BOLLETTINO - BULLETIN

TECNICO • TECHNICAL	●	GRUPPO • GROUP	**9**
RICAMBI • SPARE PARTS	●	NR • NO	**003**
INFORMAZIONI • INFORMATION		DATA • DATE	**11-10**

MODELLI: Motozappe MZ 2060 - MZ 2080 - MZ 2080 R - MZ 2090 - MZ 2090 R

SUBJECT: New idler lever

PREMODIFICA - OLD ASSY	POSTMODIFICA - NEW ASSY

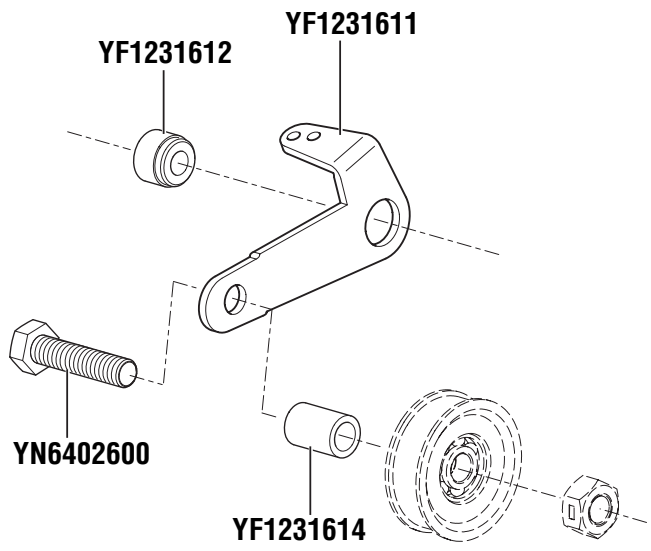
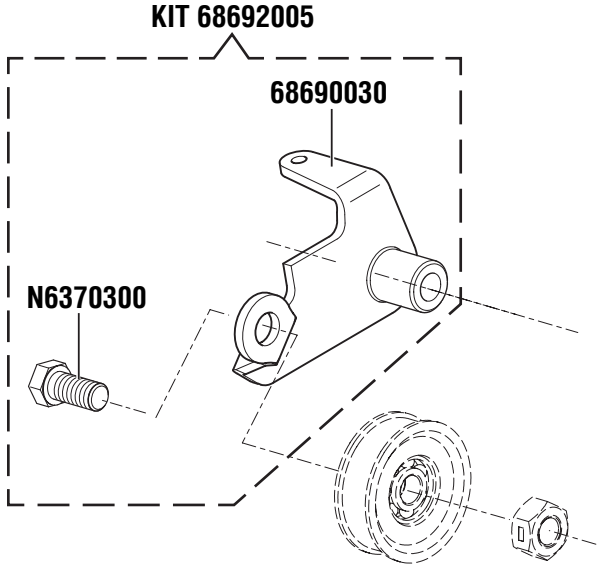
DESCRIPTION: Introduced a new idler lever. The modify involves the replacement for the bushing p/n YF1231612, fixing pulley screw p/n YN6402600 and the removing for the spacer p/n YF1231614

INTERCHANGEABILITY: Yes, using the kit p/n 68692005

PARTS AVAILABILITY: Old parts will be supplied until end of the stock.

CUT-IN DATE: 15/10/10
